Si trasmettono le Osservazioni Integrative relative al procedimento di VIA relativo al progetto di impianto solare termodinamico della potenza lorda di 55 MWe denominato "Gonnosfanadiga" ed opere connesse – Comuni di Gonnosfanadiga e Villacidro (MC) proposto dalla società Gonnosfanadiga Limited.

OGGETTO: *Procedimento di VIA relativo al progetto di impianto solare termodinamico della potenza lorda di 55 MWe denominato "Gonnosfanadiga" ed opere connesse – Comuni di Gonnosfanadiga e Villacidro (MC) proposto dalla società Gonnosfanadiga Limited. Atto di osservazioni ai sensi degli artt. 24 e 29 del decreto legislativo n. 152/2006 e s.m.i. Intervento nel procedimento ex artt. 9 e ss. della legge n. 241/1990 e s.m.i*

OSSERVAZIONI INTEGRATIVE

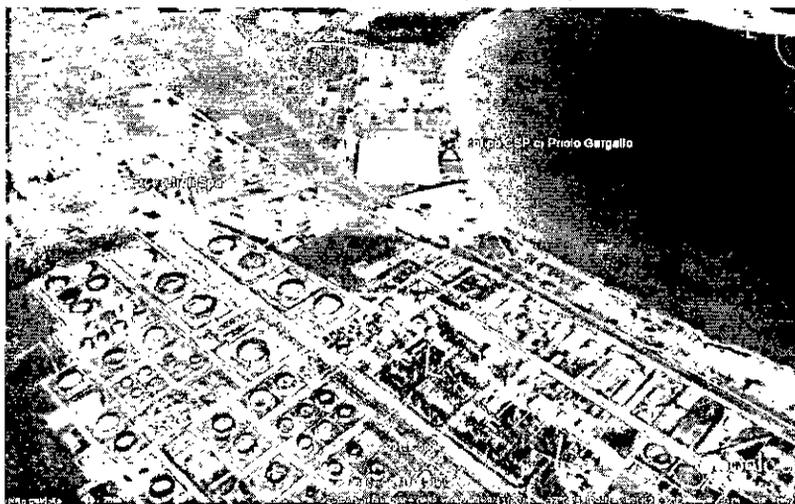
A ulteriore conforto di quanto esposto si rimanda ai contenuti della nota inviata dalla Proponente, in relazione al progetto gemello di "Flumini Mannu", alla Direzione Generale PBACC in riscontro alle puntuali contestazioni e richieste di maggiori informazioni delle Soprintendenze di settore. In essa oltre a fornire dati quantitativi relativi agli scavi e ai materiali di fondazione del tutto irrisori

rispetto a quelli quantificati in sede di progettazione integrativa (si invita ad un riscontro del documento) vi si afferma che:

“Il tipo di fondazione previsto in questa fase di progettazione, così come riportato nella relazione tecnica è quello dei pali a vite, che non prevede rimozione del terreno, né uso di fondazioni in cemento armato per l’ancoraggio dei ricevitori solari”.

Tale tesi veniva peraltro ribadita nel corso della successiva corrispondenza con la stesse Soprintendenze di settore.
